Joint de chaussée de ponts-routes

N° F AT JO 13-05**RAN 50 - PCB**

RAN 50

Cet avis technique permet de décrire les principes de ce type de joint.

I.2 - PLANS REPRESENTATION

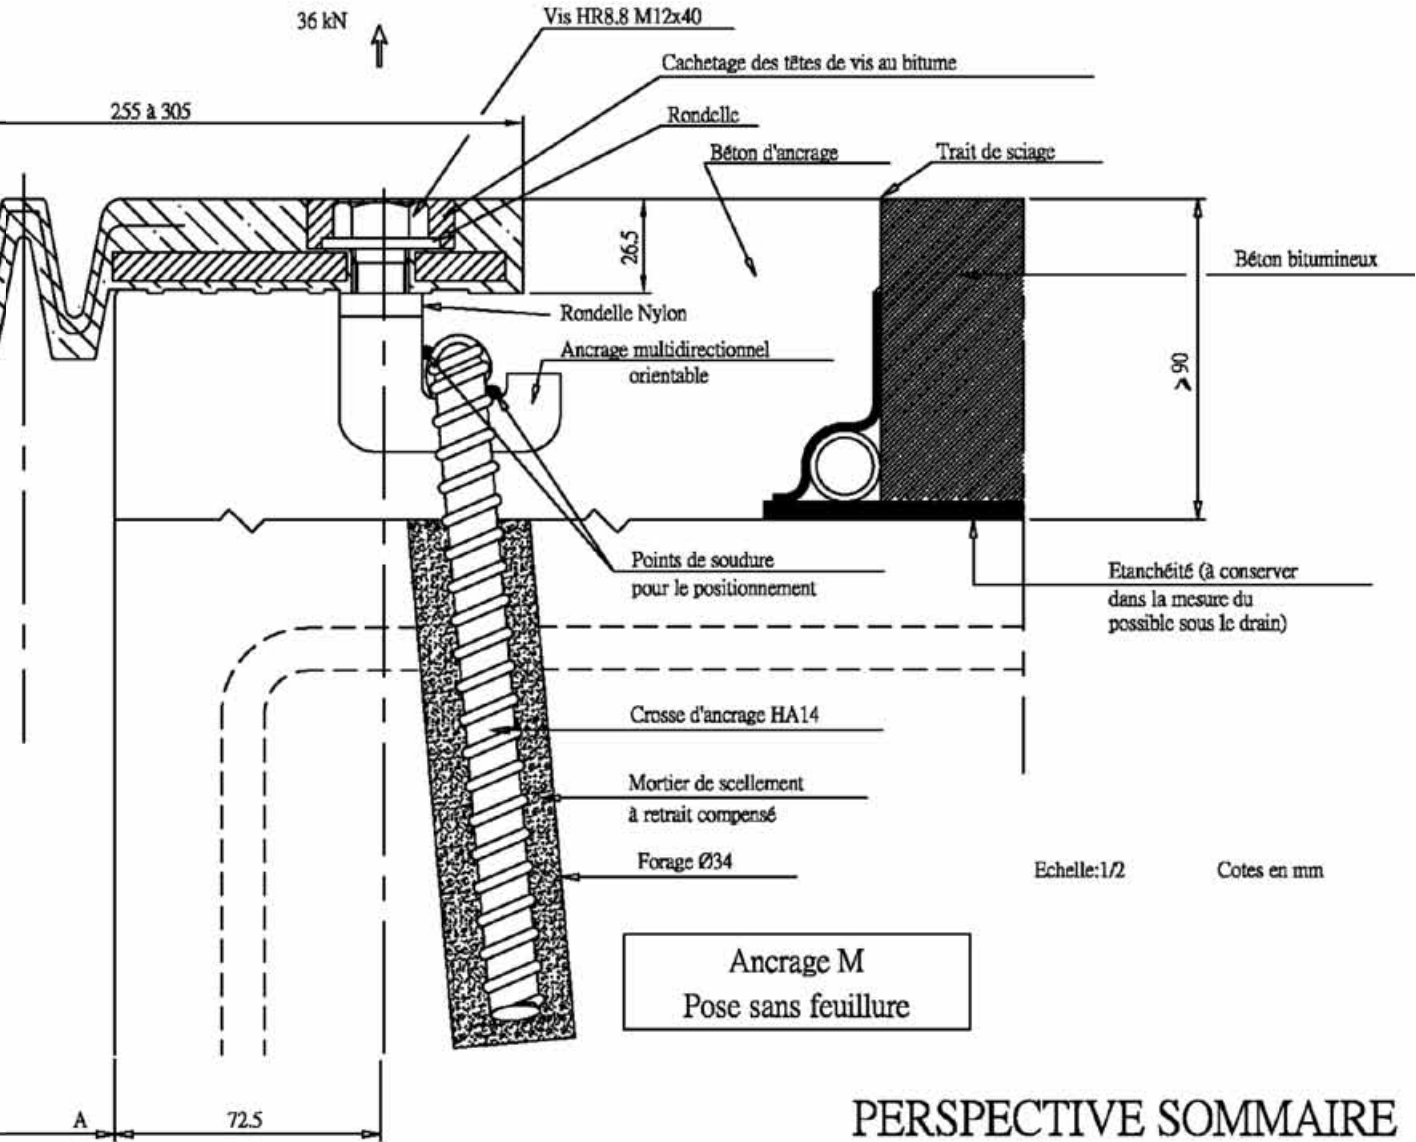
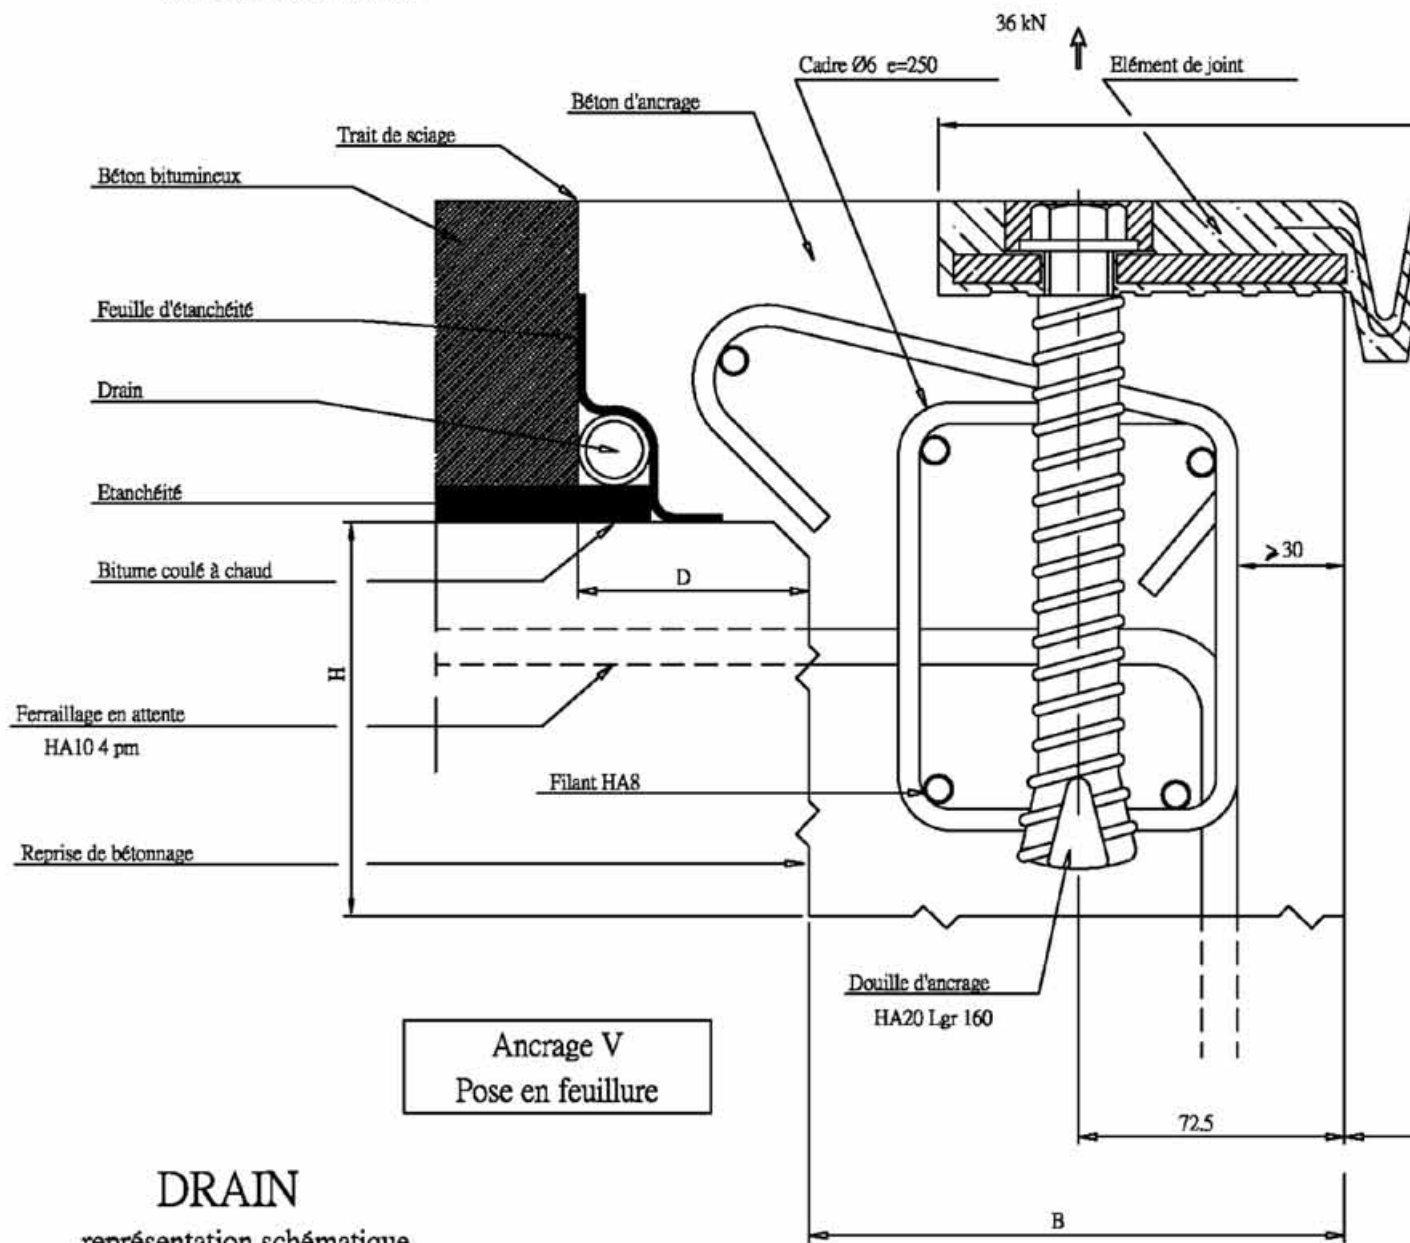
Les dessins du § I.2 ne représentent pas de **ferrailage complémentaire** pour la partie béton d'assise de liaison entre le joint, la structure et le trait de scie du revêtement. Celui-ci est **obligatoire** pour assurer une tenue de ce béton sous les actions du trafic, éviter une éventuelle micro-fissuration préjudiciable à sa pérennité et transférer correctement les efforts à la structure. **Ce ferrailage complémentaire est à préciser pour chaque chantier lors de la préparation des plans d'exécution.**
